Ayunt.^o Conit.^l de Madrid.

Policia Urbana

D.^a y
D. Gabel Caballero dueña de la
Casa C.^a de la Murrana R.P.B. n.^o 499.
pidiendo licencia y.^a levantar un piso
segundo y sotabanco

Diseño de la fachada segun ha de quedar despues de ejecu-
 tadas las obras de la Casa Calle de la manz.^a num.^o 19 nuevo 18
 antiguo de la manzana 499.
 Nota. Lo cubierto con tinta rosada es la nueva proyeccion

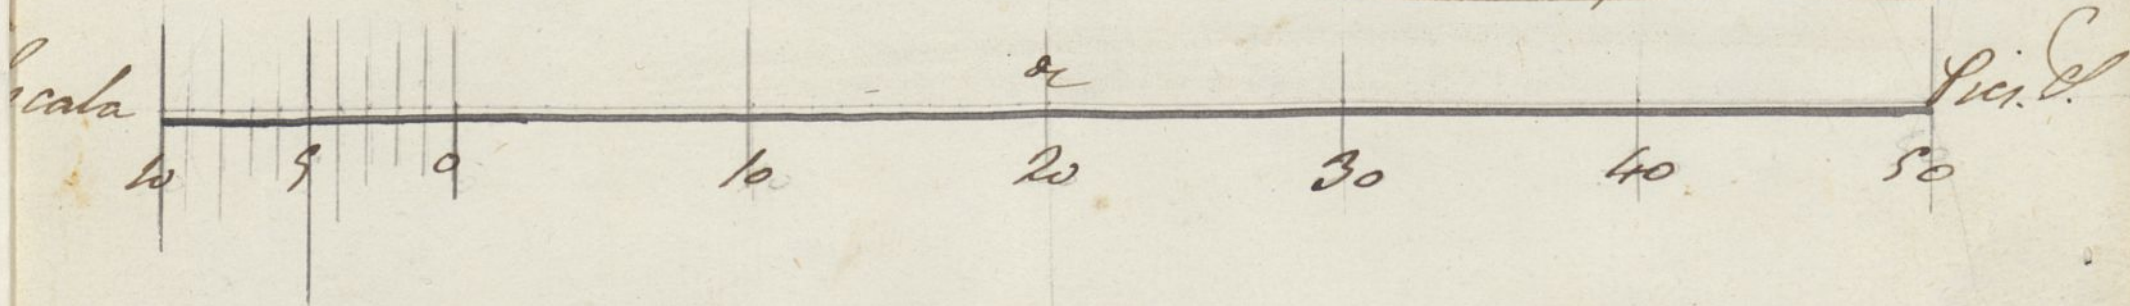
memoria m.^a 499 y del plano que se había unido a la
memoria formada por D. Luis Lopez de Orbe arquitecto por
la academia Real de S. Fernando en el que se marca con
un agua de color de rosa el piso 2.^o y notándose que se trata de un
terrazo de nuevo, así como colocar recibo de piedra de canchales, debo
manifestar que no hallándose la fachada en la almeida acordada
para la calle en razón a tener que rematar por la derecha 8 de pie
por la izquierda, me parece no puede consistir en la colocación
del citado recibo de canchales, pues en otro caso no sería posible llevar
a debido efecto su almeida en los terrenos que esta acordada.
con respecto a levantar piso 2.^o y notándose me parece no hay
inconveniente en la construcción de la vivienda en razón a tener la
fachada el espesor y solidez necesario para el objeto indicado, ejecu-
tándose la obra con arreglo al plano presentado, colocándose
sobre el alero una canal de plomo para reunir las aguas

y dirigirlas a la calle por encima de la almeida por bajada
también de plomo u hoja de lata en los terrenos prevenidos,
siendo el ancho de los balcones de un pie y su altura de $3\frac{3}{4}$ y al in-
tervalo de los balcones un dedo quedando las patillas nuevas
en la pared un pie y mas de otro separado del vivo de la luz de
las ventanas, notándose por último, combinando con las pintas
un buen orden de construcción, pintando las puertas de la Calle al-
to de color claro, dejando el interior abierto a el Centro Sr. Corre-
dor luego que se haya sentado el alero para que se viva
mantener reconocer la obra. En la construcción de andamios
será el Sr. arquitecto encargado de la dirección de la obra
el mayor cuidado a fin de que se construyan con toda solidez, sien-
do las puertas de madera de a 6 y los tablones de buena cali-
dad, sin malos saltadores, poniendo tres por lo menos en el
ancho de cada andamio, sin consentir se carguen con mucho

En consideración a tener la fachada de la Casa
de que se trata el espesor y sólido necesario según
manifiesta el Arquitecto de esta Villa p.^o tener
el aumento del piso 2.^o y tabanco que se solicita
constar, si bien la Comisión no halla reparo
en que se autorice por V. E. la referida obra,
no lo está del mismo modo en que se conceda
poner local de cantina por no hallarse
la fachada en alineación y deberse esta re-
meter conforme a la señalada para dicha
Calle. Madrid 7 de Julio de 1851.

La Comisión de...
 deliberación del Excmo. Ayuntamiento proponiendo
 autorizar la com-
 mision de Inprimio D. y Sotabanco, si bien ~~que se le permitiera~~ y a
 poner local de carpentería en la fachada por
 no hallarse este en alineación y deberse re-
 meter conforme a la señalada y en esta Calle.
 Hecho presente a la Sala del Consulado, con-
 siderando que se le ~~de~~ ~~comformarse~~ ~~con~~ ~~lo~~ ~~propuesto~~ ~~por~~ ~~la~~ ~~Comisión~~.
 y se acordó dar la presente el firmo:
 Madrid 14 de Julio de 1891.
